**CCR-VIA -- COMITATO DI COORDINAMENTO REGIONALE PER LA  
VALUTAZIONE D'IMPATTO AMBIENTALE**

**Giudizio n° 4096**                      **Del**                      **07/12/2023**  
**Prot. n° 23/470850**                      **Del**                      **21/11/2023**

**Oggetto:**                      Attuazione di modifiche all'impianto di messa in riserva e recupero di rifiuti inerti non pericolosi avente potenzialità > 10 ton/giorno

**Tipo procedimento:**                      Verifica di Assoggettabilità a VIA ai sensi dell'art. 19 del D.Lgs. 152/06 e ss.mm.ii. e V.Inc.A. di competenza comunale ai sensi del DPR 357/97 e ss.mm.ii.

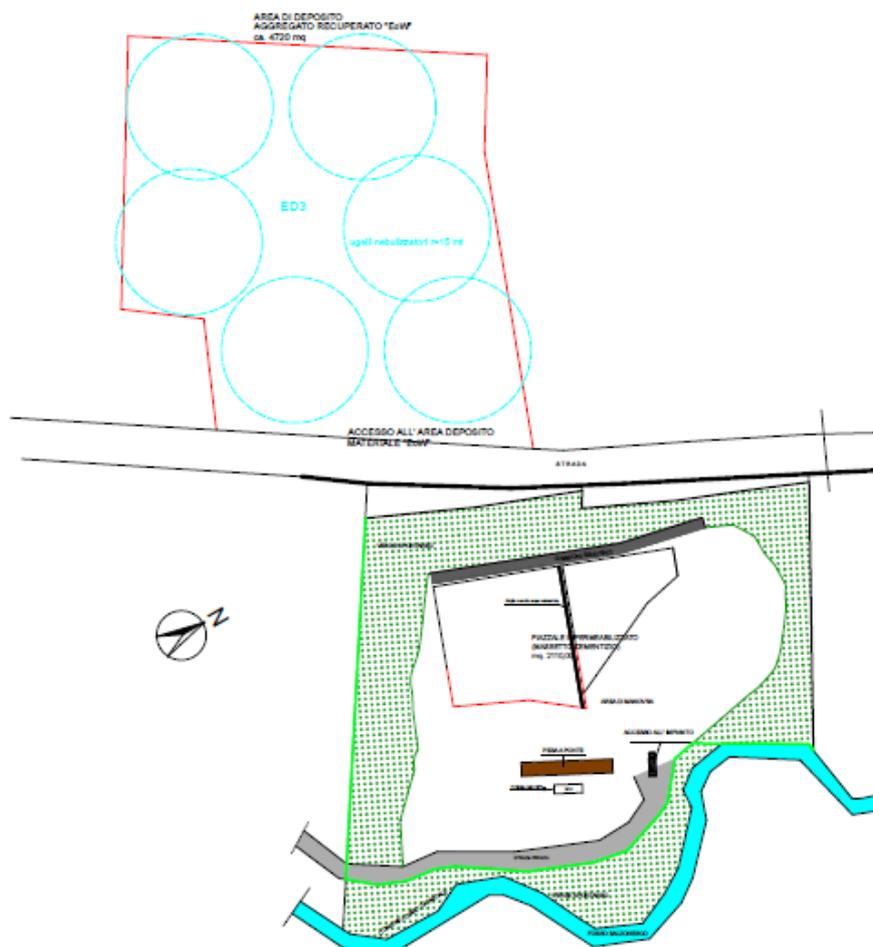
Considerato che l'area di 4720 m<sup>2</sup>, identificata catastalmente al foglio n. 4 particelle nn. 26, 27 e 28, deputata allo stoccaggio dei materiali che hanno cessato la qualifica di rifiuto, non viene rappresentata all'interno del layout impiantistico, né la stessa è considerata adeguatamente nella valutazione delle emissioni diffuse (erosione dal vento dei cumuli e trasporto);

- 1. aggiornare il layout impiantistico con l'indicazione dell'area di 4720 m<sup>2</sup>, identificata catastalmente al foglio n. 4 particelle nn. 26, 27 e 28, deputata allo stoccaggio dei materiali che hanno cessato la qualifica di rifiuto, specificando se la stessa sarà sottoposta a bagnature per la mitigazione delle emissioni diffuse e aggiornando di conseguenza il QRE e la valutazione di impatto sulla qualità dell'aria;**
- 2. produrre una planimetria dalla quale si evinca la modalità di gestione delle acque meteoriche raccolte all'interno dell'area deputata alla messa in riserva dei rifiuti in ingresso, valutando la possibilità di unificare le modalità di gestione delle acque di prima pioggia.**

1. Aggiornare il layout impiantistico con l'indicazione dell'area di 4720 m<sup>2</sup>, identificata catastalmente al foglio n. 4 particelle nn. 26, 27 e 28, deputata allo stoccaggio dei materiali che hanno cessato la qualifica di rifiuto, specificando se la stessa sarà sottoposta a bagnature per la mitigazione delle emissioni diffuse e aggiornando di conseguenza il QRE e la valutazione di impatto sulla qualità dell'aria

Inoltre il tecnico nell'allegato 2 riporta la planimetria con il layout dell'area autorizzata, per la quale si richiedono modifiche, e dell'area da adibire allo stoccaggio dei materiali "EoW" con l'ubicazione della rete di **ugelli nebulizzatori** che sarà installata presso quest'ultima ai fini dell'abbattimento delle eventuali emissioni polverulente che potranno generarsi dalla movimentazione dei cumuli e/o dal transito dei mezzi di trasporto; **tale impianto di nebulizzazione sarà alimentato dalla rete consortile** che serve la zona e, in solo caso di carenze della fornitura idrica durante la stagione secca, la Ditta prevede di utilizzare **l'acqua in accumulo stoccata all'interno di un serbatoio** che sarà predisposto presso il sito. Di seguito si riporta uno stralcio della planimetria dell'allegato 2:

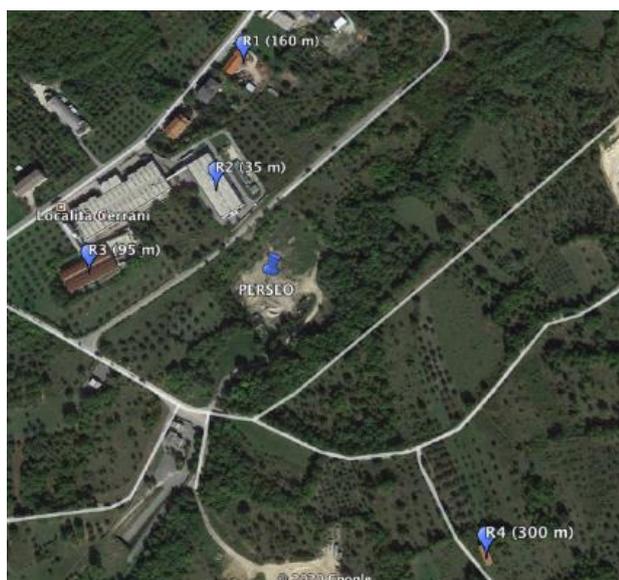
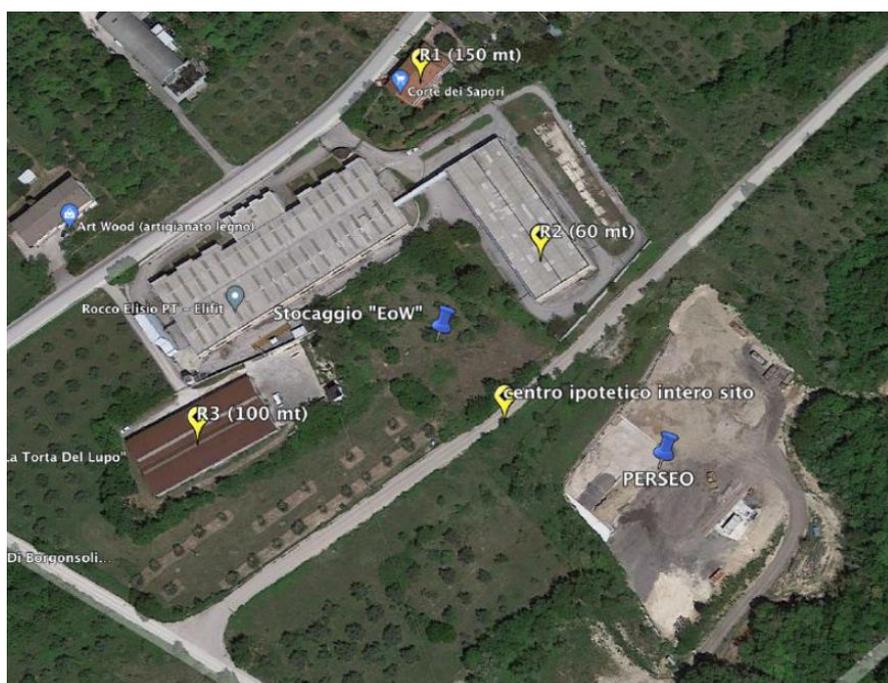
Preso atto che la quantificazione delle emissioni di polveri, calcolate in via previsionale pari a circa 100 g/h, presenta alcune inesattezze relativamente alle modalità di calcolo delle superfici dei cumuli esposti al vento, al numero dei cumuli e alla valutazione delle distanze dai recettori;

Rilevato pertanto che, anche considerando che il calcolo previsionale è affetto da alcune imprecisioni, lo stesso restituisce un flusso di massa ampiamente al di sotto del limite di compatibilità previsto dalla citata Delibera;

1. dal centro dell'area di recupero (immagine di sx):
  - R1 (civile abitazione) = 160 m;
  - R2 (capannone industriale dismesso) = 35 m;
  - R3 (capannone artigianale) = 95 m;
  - R4 (civile abitazione) = 300 m.
2. dal centro dell'area di stoccaggio materiali "EoW" (immagine di dx):
  - R1 (civile abitazione) = 200 m;
  - R2 (capannone industriale dismesso) = 45 m;
  - R3 (capannone artigianale) = 52 m.

in oggetto, il tecnico dichiara che non sono necessarie ulteriori azioni volte alla minimizzazione della componente “*emissioni diffuse*” sulla popolazione residente, in nessuno dei recettori considerati, indicati nelle precedenti figure.

## 2. Produrre una planimetria dalla quale si evinca la modalità di gestione delle acque meteoriche raccolte all'interno dell'area deputata alla messa in riserva dei rifiuti in ingresso, valutando la possibilità di unificare le modalità di gestione delle acque di prima pioggia

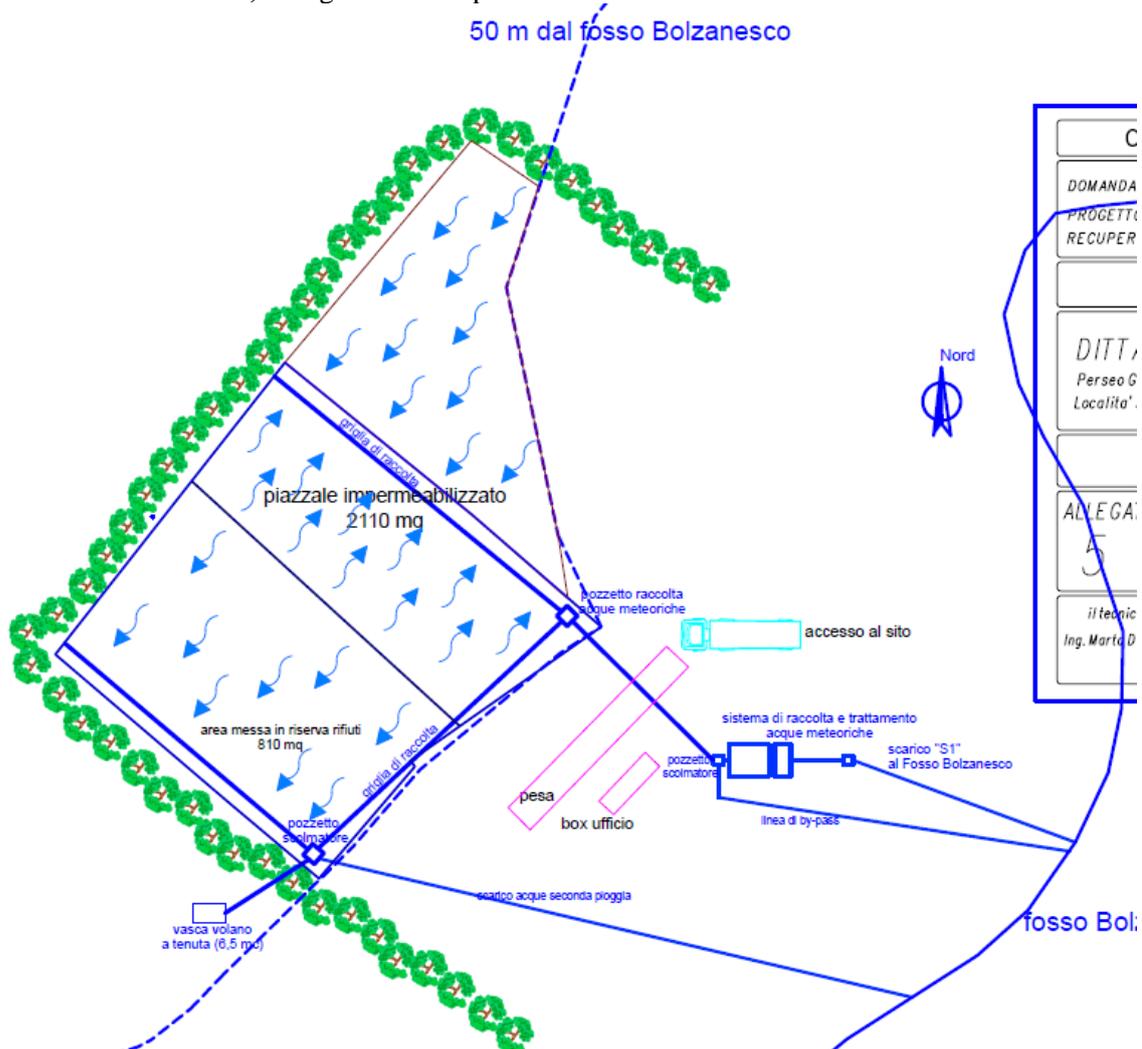
Considerato che dal layout relativo alla gestione delle acque meteoriche non è chiaro dove scarichino le acque eccedenti la prima pioggia raccolte nell'area deputata alla messa in riserva dei rifiuti in ingresso;

Il proponente fornisce la planimetria delle reti idriche (allegato 5) con la rappresentazione della **condotta di scarico delle acque eccedenti la prima pioggia provenienti dal dilavamento dell'area di messa in riserva nel fosso Bolzanesco**, di seguito se ne riporta uno stralcio:

Il tecnico inoltre dichiara che per quanto riguarda l'attuale gestione delle **acque scolanti l'area di messa in riserva**, che prevede la raccolta all'interno di una vasca a tenuta e il successivo invio a recupero/smaltimento presso impianti terzi, **la Ditta non intende apportare alcuna modifica rispetto a quanto già autorizzato**, dal momento che la porzione di piazzale impermeabilizzato adibita all'operazione di messa in riserva dei cumuli di rifiuto in ingresso, realizzata immediatamente a valle dell'ottenimento dell'autorizzazione ambientale e dei pareri tecnici ad essa connessi, è caratterizzata da una pendenza tale da consentire il convogliamento delle acque meteoriche di dilavamento nel manufatto suddetto.

Il tecnico aggiunge che un'eventuale variazione strutturale, considerata la superficie d'interesse pari a 810 m<sup>2</sup>, è ritenuta economicamente poco sostenibile oltreché di difficile attuazione tecnico-gestionale visto che andrebbe ad inficiare sulla corretta conduzione dell'attività di recupero svolta ai sensi della vigente autorizzazione in corso di validità, comportandone interruzioni e/o malfunzionamenti con conseguenti aggravii economici per la Ditta.
